BOERBOEL正压热熔治具(PVTR-3011/3014-001)(新版熱熔治具)

PVBB-2001-001 熱熔治具問題點(東和)

Heatstaking issues - Read.pdf (2 MB)

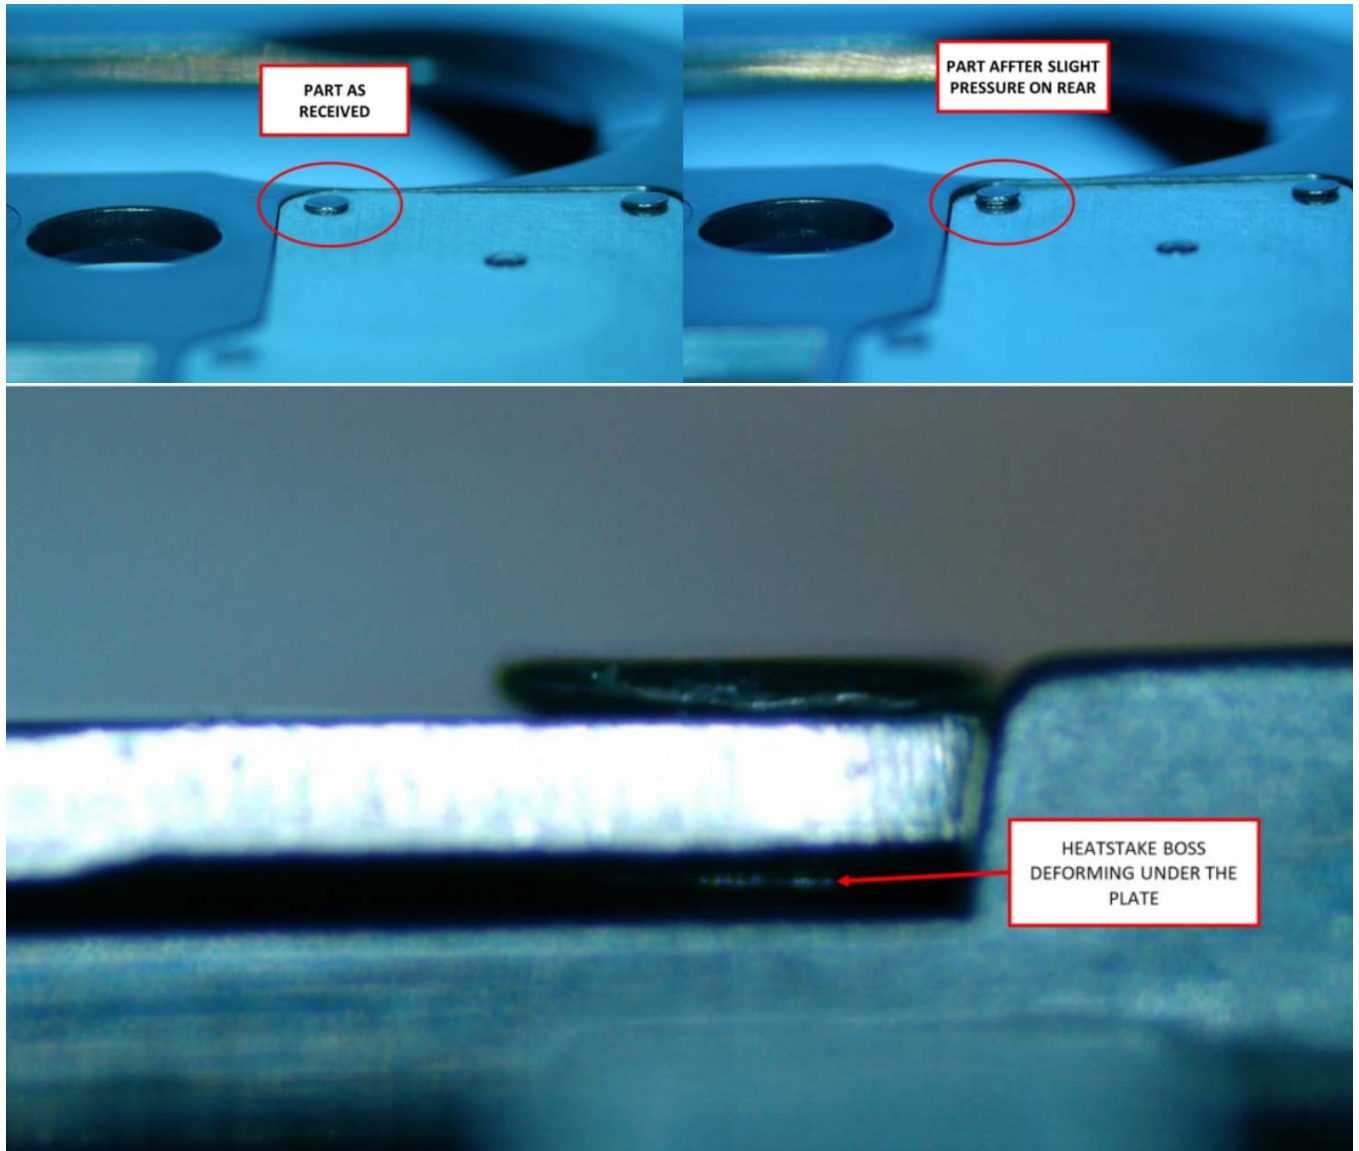
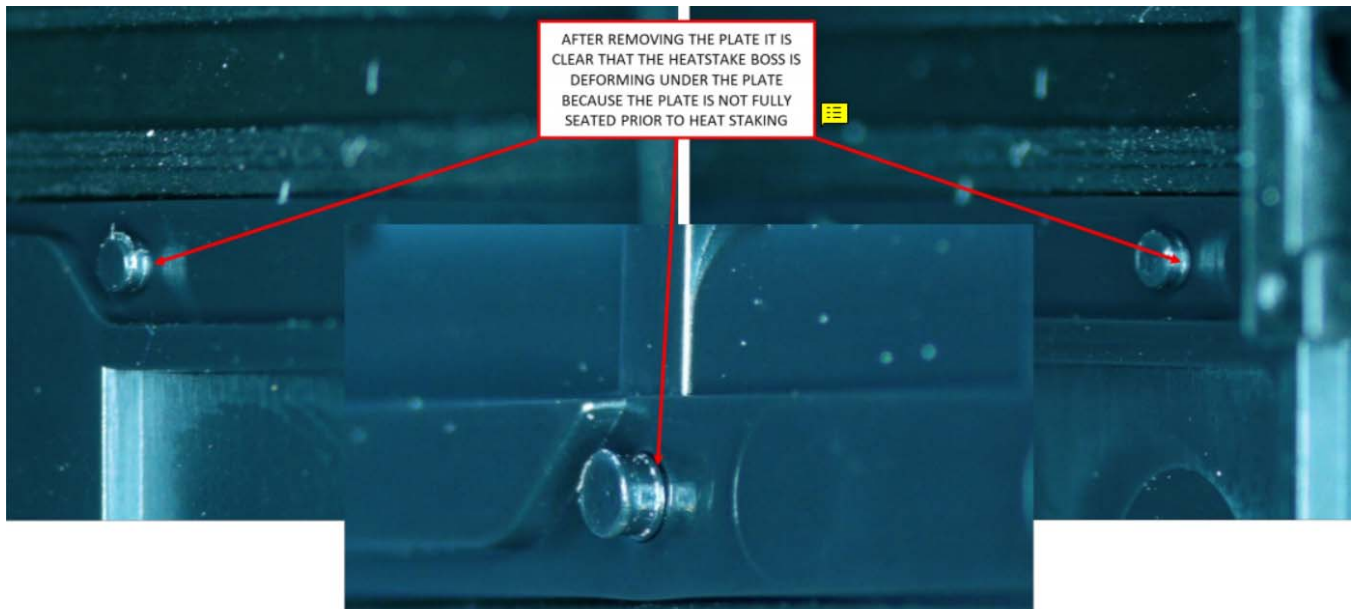
1. 鐵片熱熔不平整
2. 熱熔後有間隙

AFTER REMOVING THE PLATE IT IS
CLEAR THAT THE HEATSTAKE BOSS IS
DEFORMING UNDER THE PLATE
BECAUSE THE PLATE IS NOT FULLY
SEATED PRIOR TO HEAT STAKING
